Comité Distrital del Espacio Público – CDEP
ACTA No. 04 de 2019
SESIÓN EXTRAORDINARIA

FECHA: 19 de diciembre de 2019

TRASLADO DE LA OBRA ARTÍSTICA *NAVE ESPACIAL* DEL MAESTRO EDUARDO RAMÍREZ VILLAMIZAR

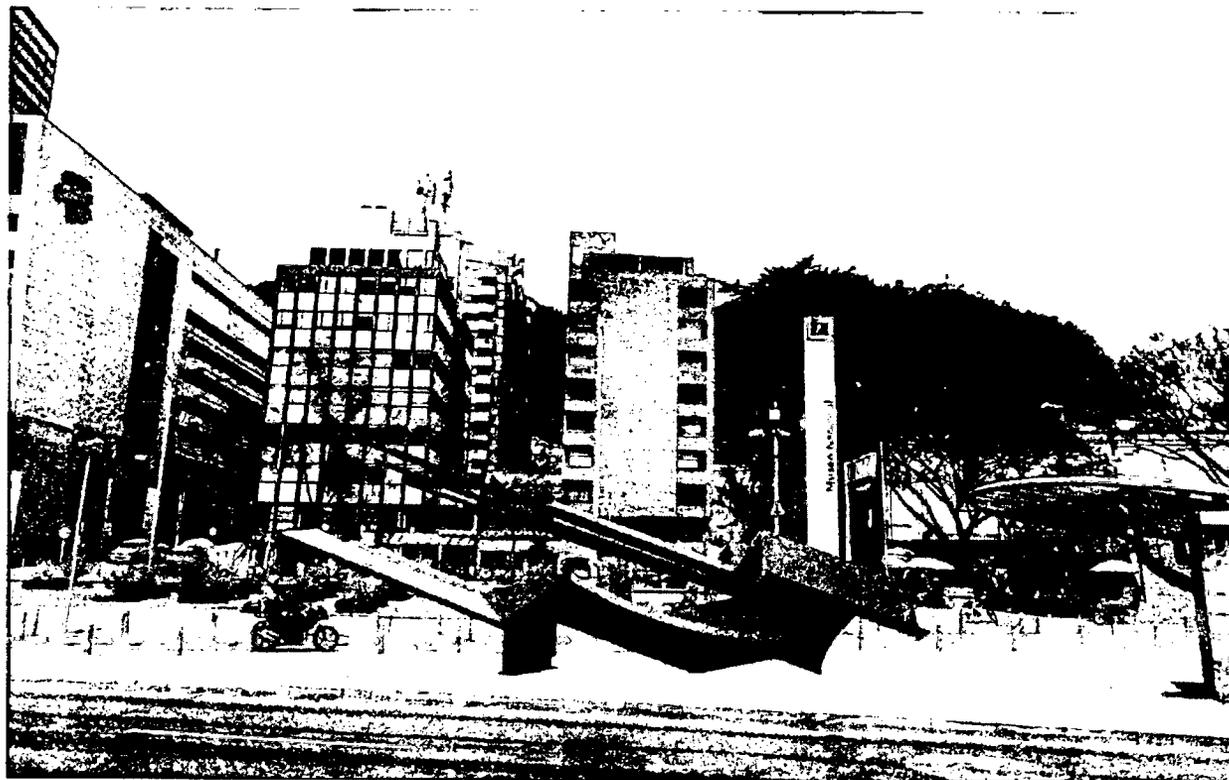
- El ejercicio demostró que la obra quedaría muy estrecha, impactando en gran medida la movilidad peatonal de los transeúntes que cruzan entre las carreras 10 y 13.
- Se identificaron cuatro cajas de inspección de servicios públicos que complejizan una posible implantación de la escultura, si se tiene en cuenta que eventualmente se deben abrir para revisiones o mantenimiento.

Por lo anterior, y debido a que todos los asistentes a la visita técnica coincidieron en que esta primera propuesta no era apta para el traslado de la escultura, se decidió invalidar esta propuesta.

Alternativa 2

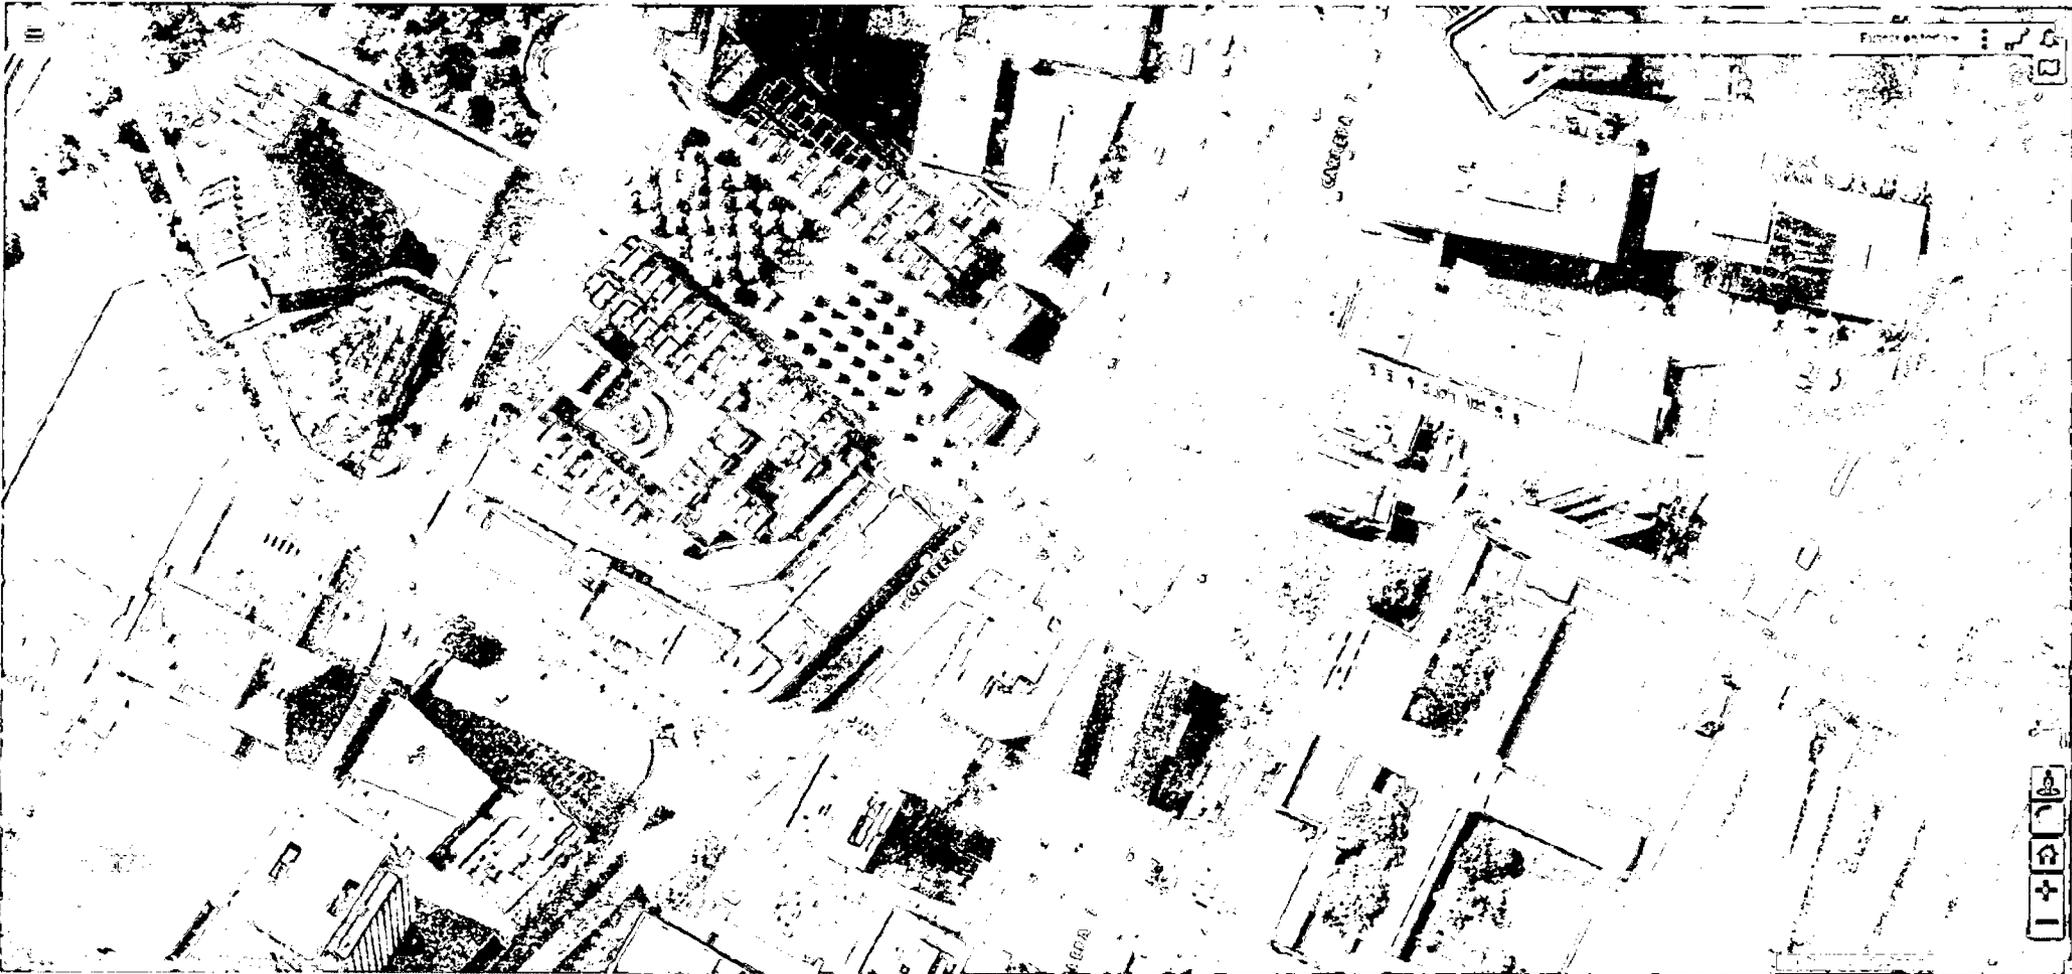
Presentó la alternativa 2 (Frente al Parque Central Bavaria - conexión del parque y el Museo Nacional) y se comentaron las principales observaciones realizadas en la visita técnica, entre las que se destacan: i) la implantación impactaría la movilidad peatonal de los transeúntes que cruzan entre la carrera 10 y la carrera 13; ii) se identificaron 4 cajas de inspección de servicios públicos que complejizan una posible implantación de la escultura, si se tiene en cuenta que eventualmente se deben abrir para revisiones o mantenimiento; iii) al ser un punto de unión de dos vías, el espacio triangular hace que la escultura se vea estrecha en esta ubicación.

2. Cava y falcas dos Montaje

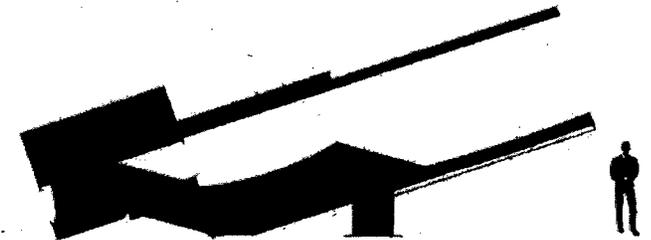
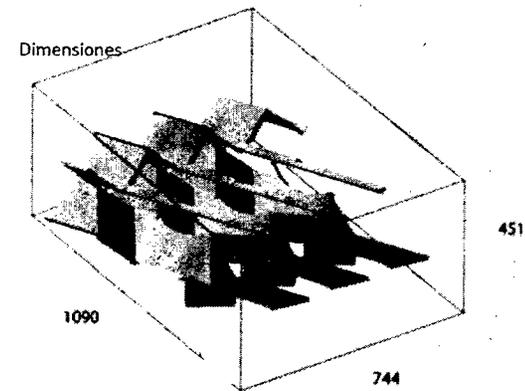
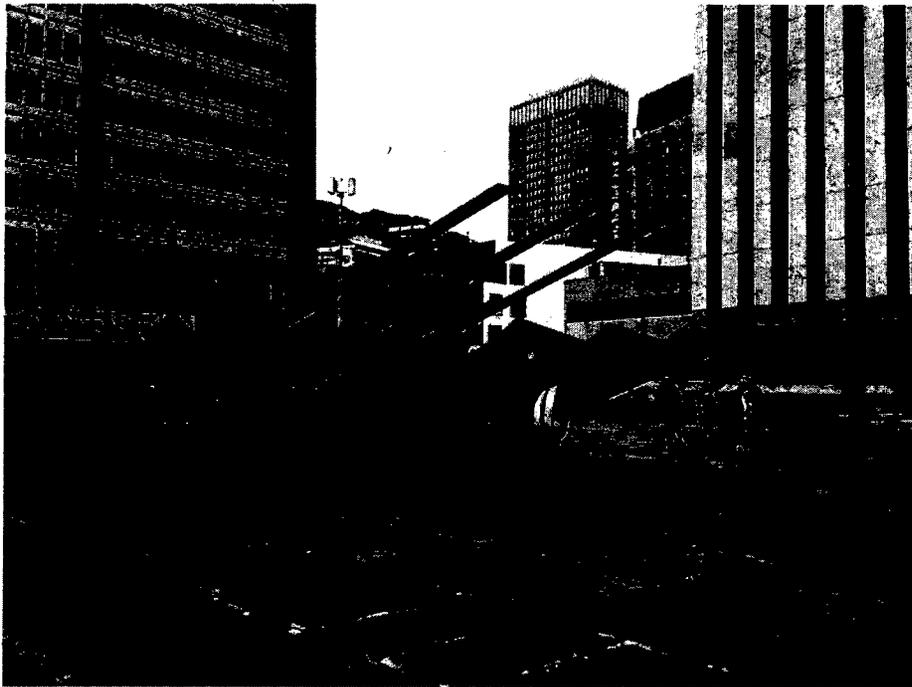
- El ejercicio demostró que, aunque el área de este espacio es mayor, existen una serie de obstáculos visuales: algunos árboles, el tótem de información turística, el tótem de la estación de Transmilenio Museo Nacional, un par de postes de la Empresa de Energía de Bogotá, una caja eléctrica (subestación) y un par de canecas
